**Verslag huishoudelijke elektrische installatie op laagspanning en zeer lage spanning****Algemeen:**

Referentie: 011-20260618-01	Datum controle: 18/06/2026
Keurder: 011

Eigenaar: [REDACTED]	EAN-code: 541448820046495844
Adres installatie: Nieuwdreef 127 bus C301, 2170 - Antwerpen	Nummer teller(s): 1SAG1105260572
	Distributienetbeheerder installatie: Fluvius
Datum uitvoering installatie:	☒ Vóór 01/10/1981 ☐ Tussen 01/10/1981 en 01/06/2020 ☐ Vanaf 01/06/2020
Type:	☒ Wooneenheid ☐ Niet-huishoudelijk ☐ PV ☐ Batterij ☐ Laadpaal

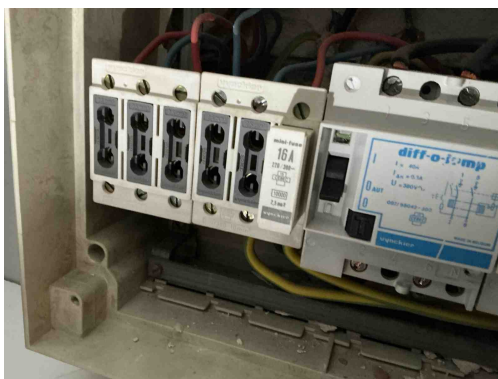
B30 - De houder van de beveiliging in een huishoudelijke ruimte is niet voorzien van aangepaste kalibreerelementen (Boek1: 5.3.5.5).

Opmerking: Oa bord 1

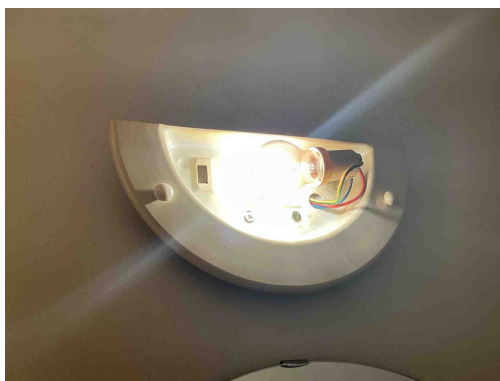
D08 - De nodige markeringen op de beveiligingstoestellen ontbreken of zijn onleesbaar (Boek 1: 5.3.5.5).
Opmerking: Oa bord 1

D08 - De nodige markeringen op de beveiligingstoestellen ontbreken of zijn onleesbaar (Boek 1: 5.3.5.5).
Opmerking: Oa bord 1

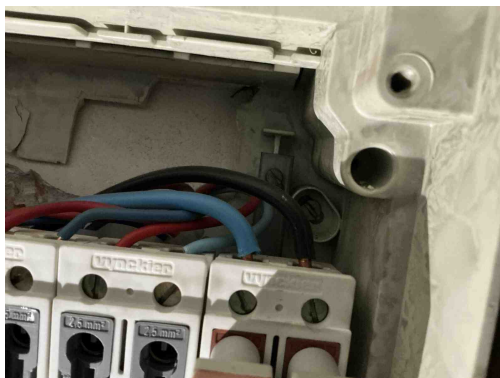
T21 - Het elektrisch materieel is niet geplaatst volgens de voorschriften van de fabrikant/ regels van goed vakmanschap . (Boek 1: 1.4.1.3)

Opmerking: Oa ophangvijzen bord 1, lichtpunt toilet

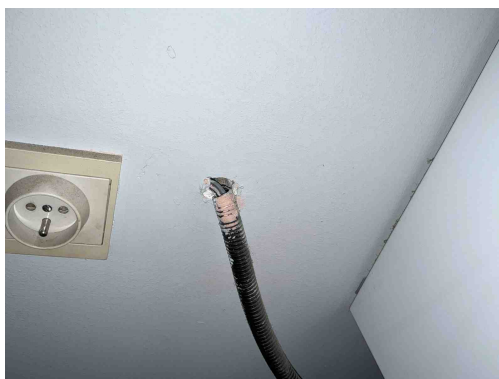
T21 - Het elektrisch materieel is niet geplaatst volgens de voorschriften van de fabrikant/ regels van goed vakmanschap . (Boek 1: 1.4.1.3)

Opmerking: Oa ophangvijzen bord 1, lichtpunt toilet

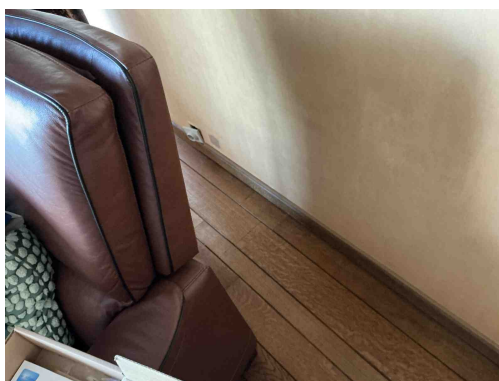
C21 - Het gebruik van geleiders van het type VOB, zonder bijkomende afscherming is niet toegestaan (Boek 1: 5.2.9.6).
Opmerking: Oa berging

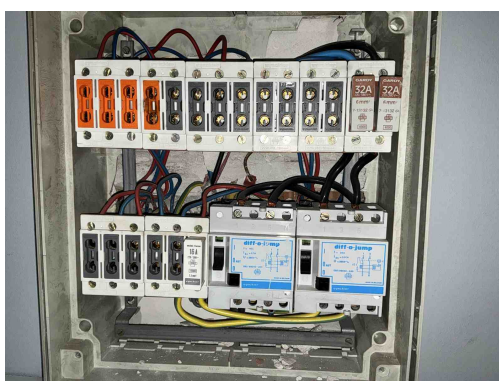
T10 - Bepaalde contactdozen en/of schakelaars zijn niet degelijk bevestigd (Boek 1: 1.4.1.3).
Opmerking: Oa woonkamer
